なかこれ第11号

～未来への懸け橋☆中原小建替えプロジェクト～

新しい中原小学校へ、基本設計はラストスパート！

みなさまのご意見を頂き、設計案をブラッシュアップしました！

【拡大図1】

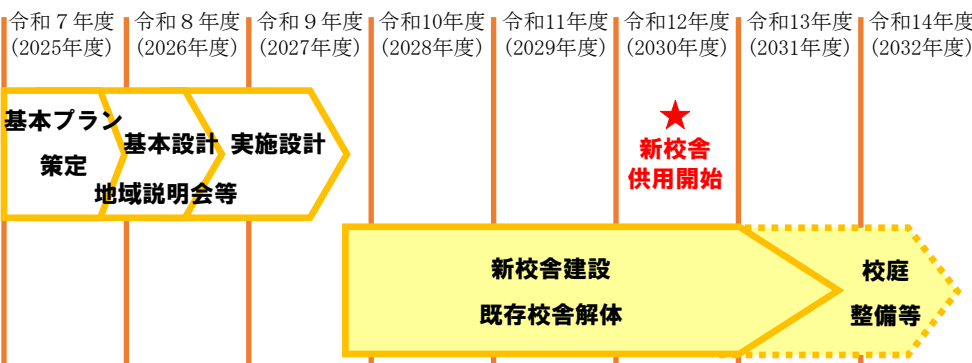
地域利用者用の駐車場出入口が住宅前にあると、入出庫時に車が滞留した場合、住宅から車が出せないのでは…

来客用駐車場が西側住宅地に近く、車両の騒音や排気ガス等の懸念がある。

駐輪場が西側住宅地に近い。地域開放時に駐輪場周辺に人が集まることによって騒音等が発生するのではないかと？

プール附属棟内のトイレが住宅地に近いのは好ましくない。

プールなどを開放する際、敷地南西部を地域利用者が通り抜ける運用は避けてほしい。

①地域利用駐車場出入口の移動

駐車場出入口を南側道路に直行する道路の正面に配置するとともに、駐車場を東側にずらすことで、西側住宅地との離隔を確保する計画へ変更しました。

②地域利用駐輪場・職員用駐輪場の分離配置

駐輪場を地域利用者用と職員用に分離し、地域利用者用は西側住宅地から離隔を確保した来客用駐車場付近に配置しました。また、小学校にて運用を徹底させる条件のもと、職員用駐輪場は体育館西側に配置する計画に変更しました。

③プール附属棟位置の変更

プール附属棟はプール北側のプロムナード沿いに配置し、住宅地からの離隔を確保する計画へと変更いたしました。あわせて、児童が利用しない地域開放時には西門を開放して地域利用者の動線を確保することで、敷地南西側は学校職員及び関係者のみが利用する計画としました。
